Mission régionale d'autorité environnementale

**Avis de la mission régionale
d'autorité environnementale
Hauts-de-France
sur le projet de parc éolien
de la société « Parc éolien de la Vallée de l'Escrebieux »
sur les communes de Quiéry-la-Motte et Izel-lès-Esquerchin (62)**

n°MRAe 2021-5702

Plan de localisation des éoliennes (étude d'impact page 199)

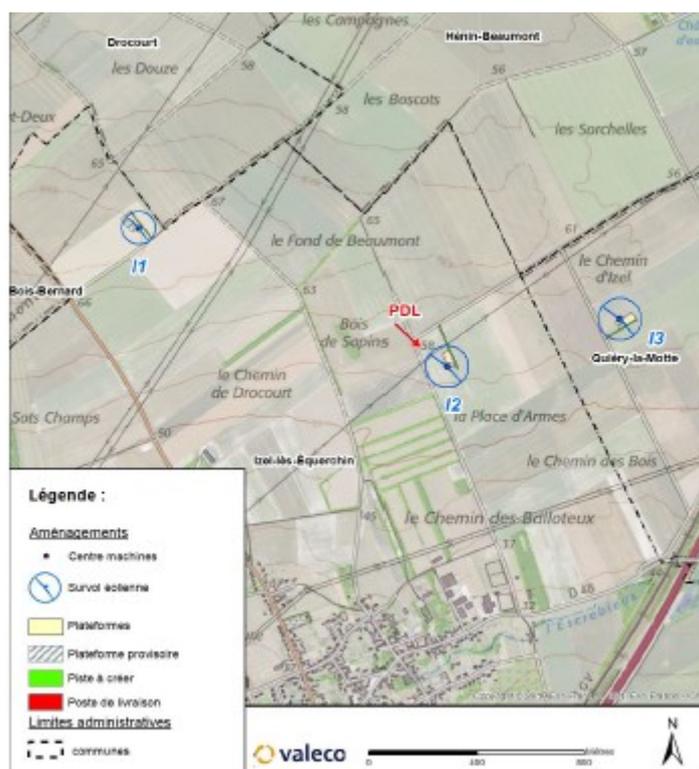
L'autorité environnementale note que les éoliennes sont alternativement dénommées I1, I2, I3 et E1, E2, E3 dans le dossier ce qui ne facilite pas la compréhension. Dans le présent avis, les éoliennes sont dénommées E1, E2, E3.
